SUPERINTENDENCIA DE INDUSTRIA Y COMERCIO	
RAD: 14-24591- -5	FECHA: 2014-10-13 16:59:41
DEP: 2020 DIRECCION DE NUEVAS CREACIONES	EVE: 1 REGISTRO/DEPOSITO/CONCESION/DEPOSITO
TRA: 3 PATENTES DE MODELO DE UTILIDAD	FOLIOS: 5
ACT: 519 PRESENTACION

Asunto: Radicación: 14-24591- -5
Trámite: 3
Evento: 1
Actuación: 519
Oficio: 13214
Folios: 5

Título de la solicitud: “Ladrillo de barro cocido con encajes” (Fl. 1).

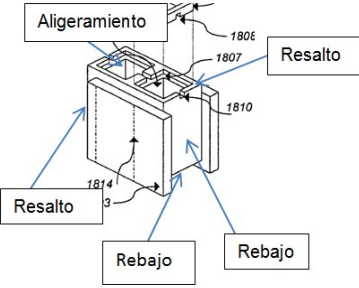
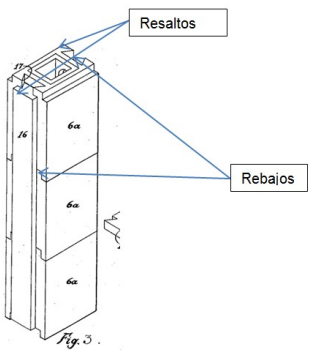
Características esenciales	D1	D2
Ladrillos de arcilla o barro cocido, caracterizados por	Bloque premoldeado (1803) (Fig. 18; Pág. 4, Párr. 0069)	Bloques de pared (6a) (Fig. 3).
Llevar rebaje (5) en la superficie que sirve de parte baja (1) o unión con la hilera inferior y un resalte (4) en el plano que ha de servir de sustento (1) y unión con la hilera superior	Un rebaje y un resalto vistos de la siguiente forma (Fig. 18): 	Un rebaje y un resalto vistos de la siguiente forma, con resalto (16) y ranura (17) (Fig. 3; Pág. 2, Col. 1, líneas 23 a 30): 
Y porque los que son macizos, o aligerados en sentido vertical, pueden llevar además resalte o rebaje en su plano frontal o testa (2) para formar con ello otro sistema de encaje en vertical.

De acuerdo con la tabla anterior donde se comparan las características técnicas de la invención definida en la reivindicación 1 con las anterioridades D1 y D2, se concluye que el ladrillo encontrado en la reivindicación 1, ya era conocido en el estado de la técnica como se evidencia con las anterioridades encontradas. Por lo tanto la reivindicación 1 carece de novedad.
